[改善箇所説明図] ②

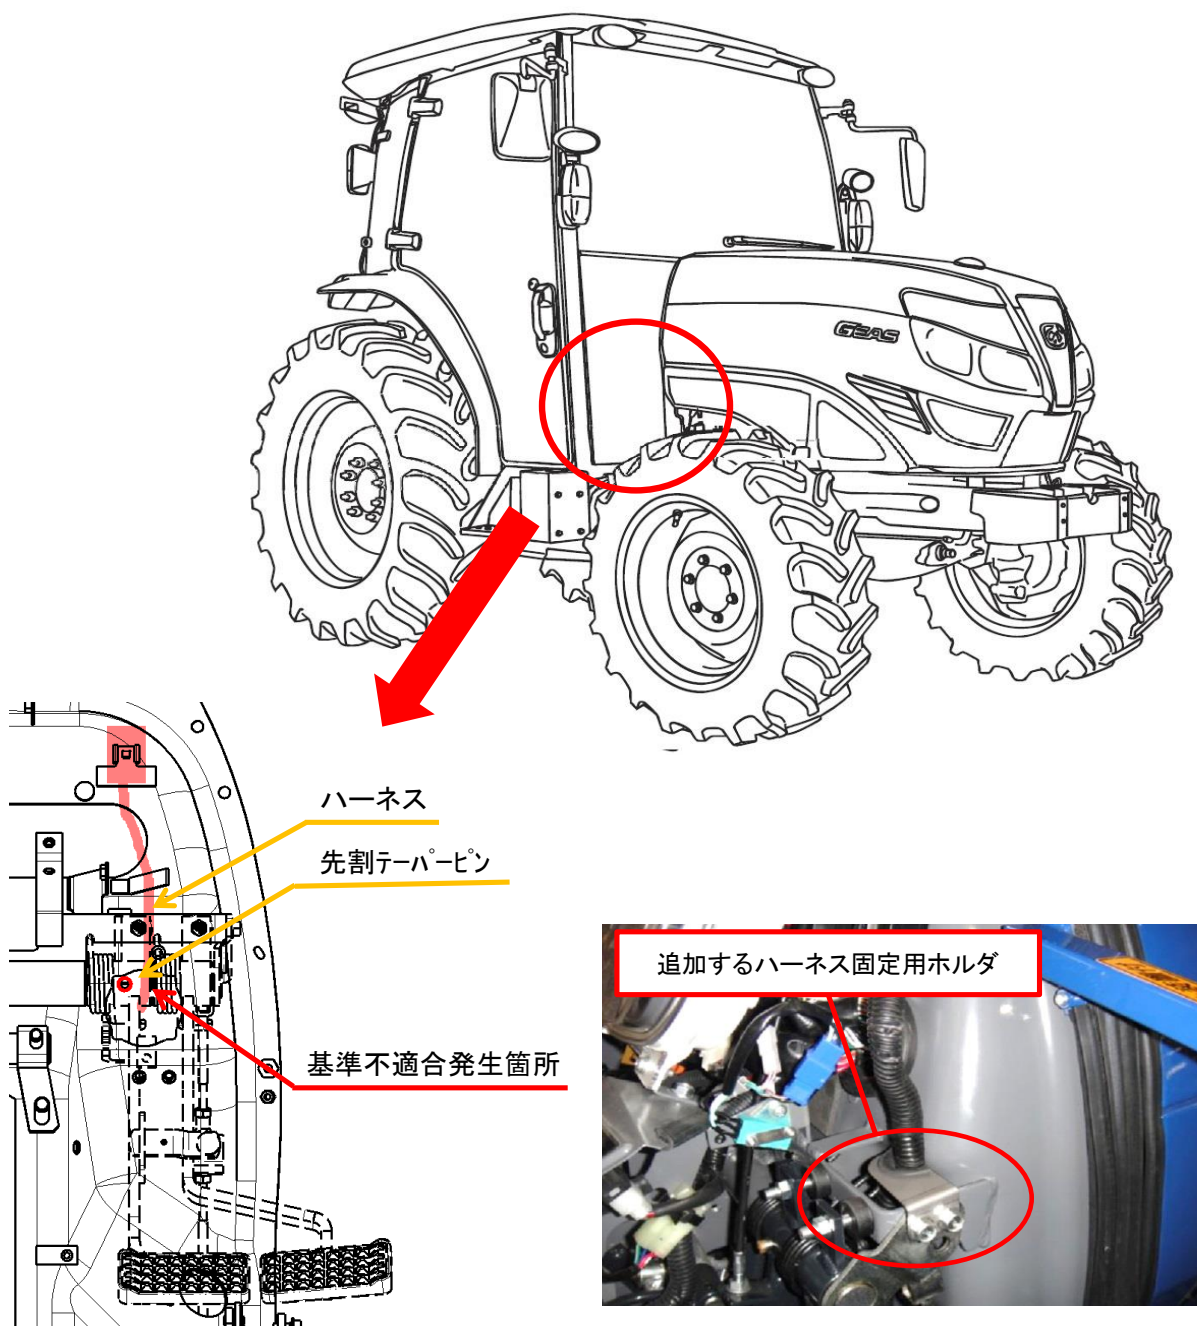
農耕トラクタのメインハーネスにおいて、ハーネスの固定方法が不適切なため、ブレーキペダル固定用ピンと接触しているものがある。そのため、そのままの状態で使用を続けると、当該ハーネスが損傷し、最悪の場合、エンジンが停止して再始動できなくなるおそれがある。

全車両、ハーネスを固定するホルダを追加する。

追加するハーネス固定用ホルダにより識別する。
